改善箇所説明図

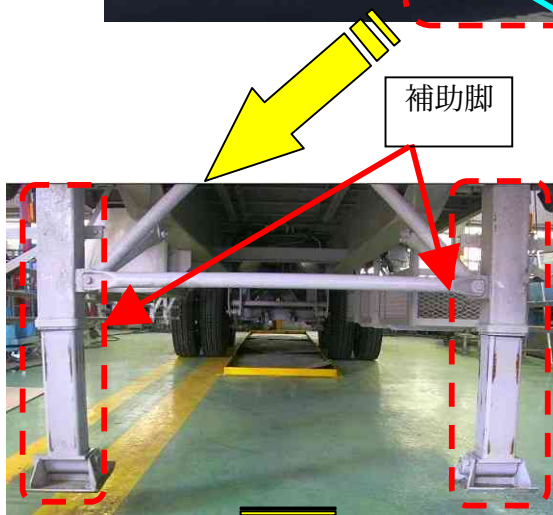
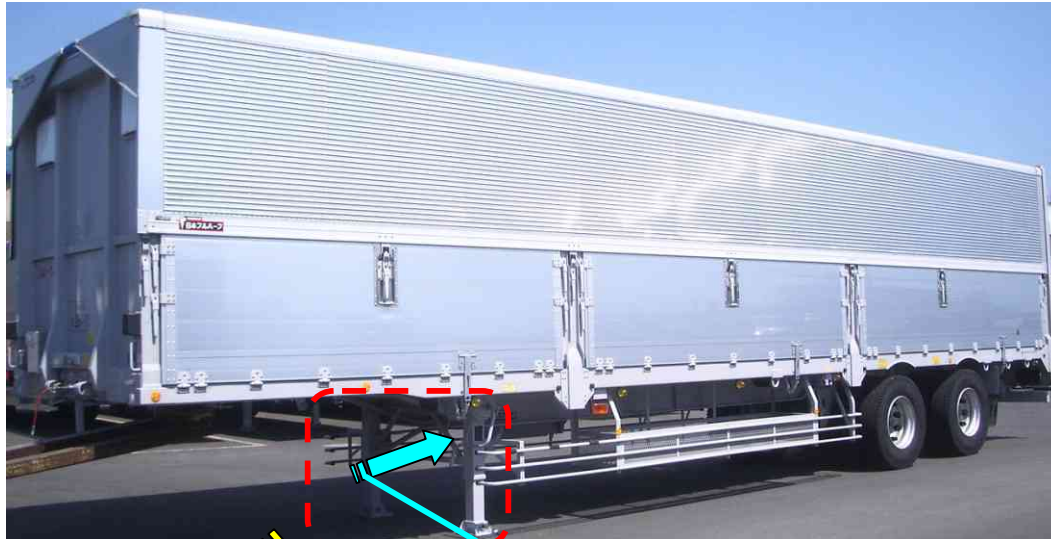
基準不適合発生箇所

補助脚を上下するためのシャフトに 接続するための部品と内筒との接合部において、加工のための治具が不適切なため、当該内筒が十分かしめ固定されていないものがある。そのため、そのまま使用を続けると当該かしめ部にガタつきを生じ、最悪の場合、内筒が傾き、補助脚を上下することができなくなる

改善の内容

全車両、補助脚を良品に交換する
